泊発電所 3号機

審査会合における指摘事項に対する回答

【重大事故等発生時に使用する手順について】

原子力発電所の新規制基準適合性に係る審査会合における指摘事項に対する回答

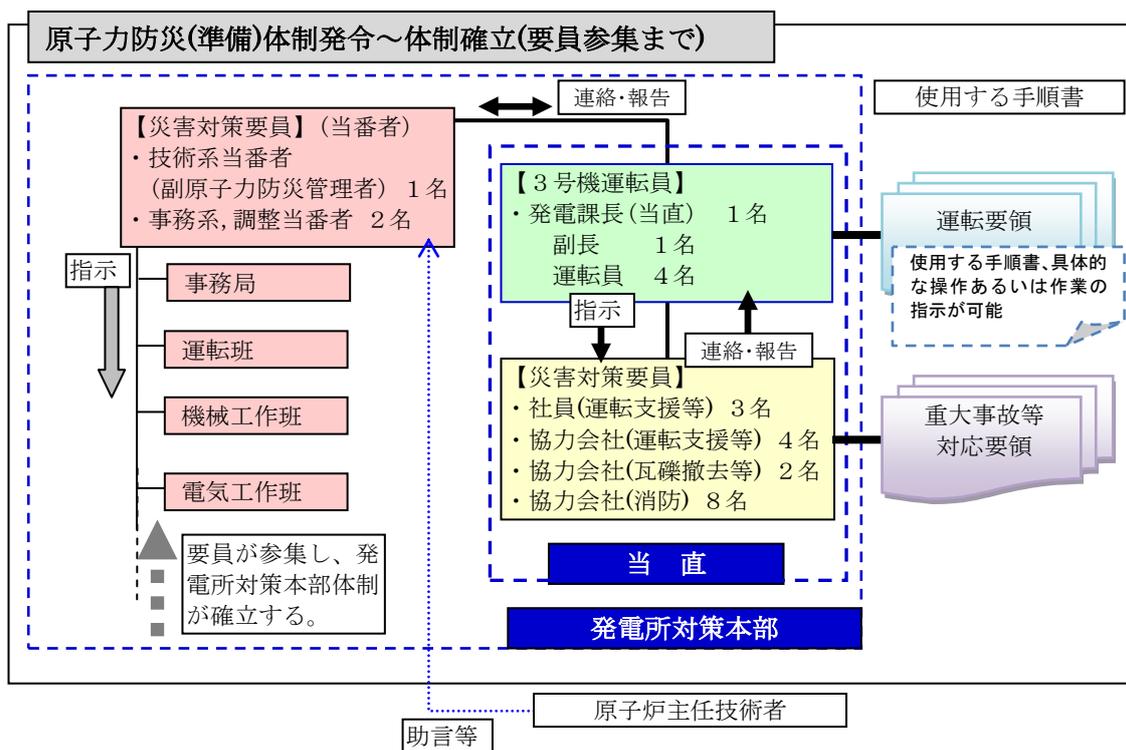
No.	指摘事項
0926-08	「運転要領」と「重大事故等発生時および大規模損壊発生時対応要領」の係について、保安規定の審査等で別途確認する。

(1) 夜間・休日における当直と発電所対策本部との係について

① 原子力防災(準備)体制発令～体制確立(要員参集まで)

重大事故等発生時において、原子力防災(準備)体制発令後、発電所対策本部が立ち上がるが、要員が参集し本部体制が確立するまでの期間については、発電課長(当直)が指揮する運転員を主体とした初動対応体制の下、対応操作を実施する。

運転員が使用する手順書である「運転要領」には、災害対策要員が使用する手順書名(「重大事故等発生時および大規模損壊発生時対応要領」の下部規程にて定める手順書)が明記されており、発電課長(当直)は、災害対策要員へ使用すべき手順書の指定、および具体的な操作あるいは作業の指示を行う。

副原子力防災管理者は、原子力防災管理者が発電所に到着するまでの期間、対策本部の指揮者として、プラントの状況を把握するため及び要員の参集状況、設備の準備状況等について当直との情報共有のため、発電課長(当直)と連絡を密にするとともに参集した災害対策要員に指示し、適宜初動対応体制を強化する。また、通信連絡手段により原子炉主任技術者からの助言等を得ることが可能である。

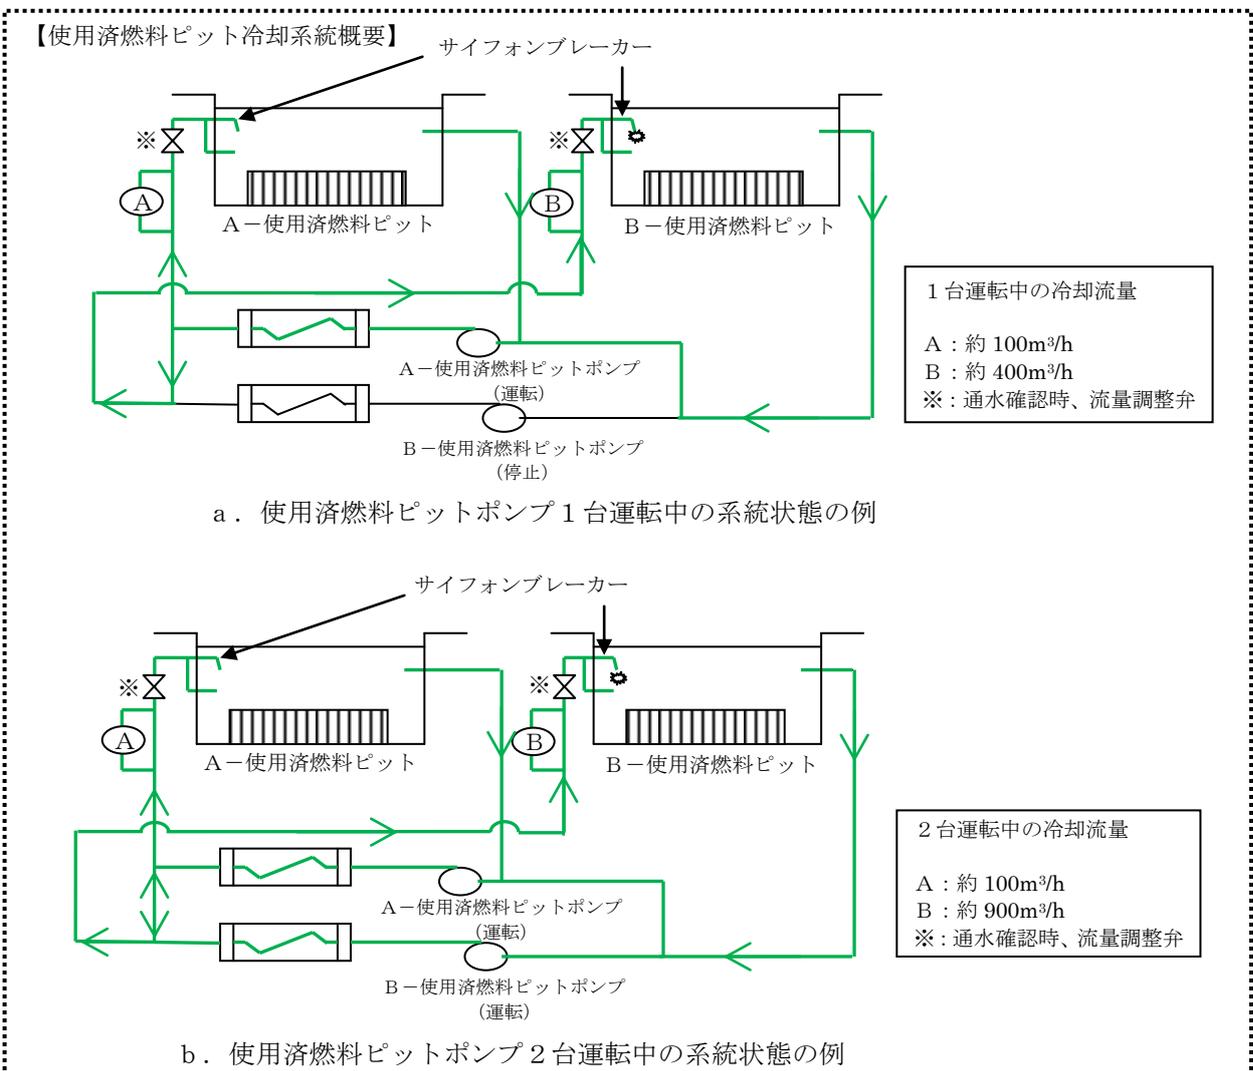
No.	指摘事項
0926-11	運転手順の確認項目にサイフォンブレイカーが閉塞していないことを追加すること。

使用済燃料ピット N.W.L 水位においてサイフォンブレイカーは水中にあり配管が露出していないため、直接的に冷却水の流れを確認することは困難である。

しかし、冷却水の循環流量が多い状況では、サイフォンブレイカー近傍の水が揺らいでいることから、巡視点検(1回/日)、および使用済燃料ピットポンプの定例補機切替(1回/3ヶ月)にて、水の揺らぎを目視することで、サイフォンブレイカーが閉塞していないことを確認する。

(1) 巡視点検による確認(1回/日)

毎日1回実施している巡視点検において、サイフォンブレイカーの外観目視により、配管の変形の有無、およびサイフォンブレイカー近傍の水の揺らぎを確認する。

サイフォンブレイカー近傍の水の揺らぎは、冷却水循環流量が少ない系統について確認し難いことから、定例補機切替時にも水の揺らぎを確認する。

(2) 使用済燃料ピットポンプの定例補機切替による確認(1回/3ヶ月)

巡視点検時に確認し難い系統について、定例補機切替時に循環流量を増加させ、サイフォンブレイカー近傍の水の揺らぎを確認する。

図1 解析評価と運転間で相互確認の概念図

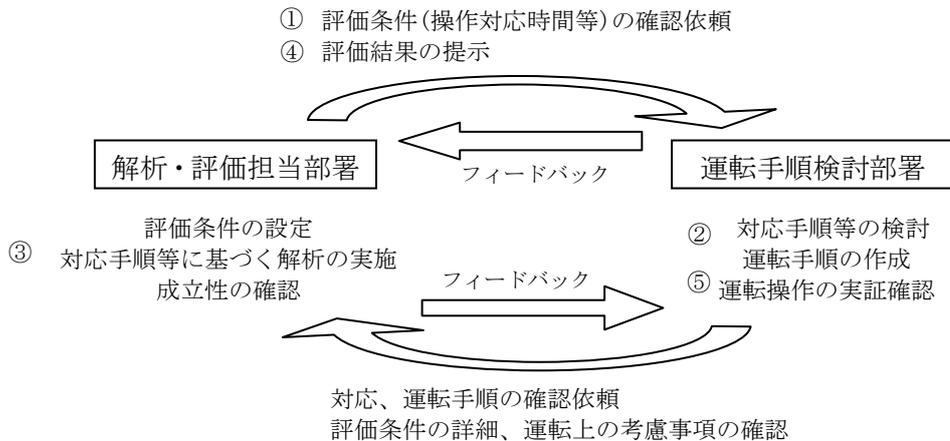
No.	指摘事項
1001-02	運転操作と解析が連係した内容の手順書となっていることを今後確認する。

重大事故等発生時の対応手順については、以下に示すとおり、解析評価担当部署と運転手順検討部署間で相互確認を行い、検討・整備している。

(1) 解析評価と運転員操作手順の関連について

解析評価と運転操作手順検討の関連を図1に示す。本図に示すとおり、解析評価および運転手順等の検討にあたっては、解析評価担当と運転手順検討部署間で相互確認を行った上で評価の実施、手順の整備を行っている。
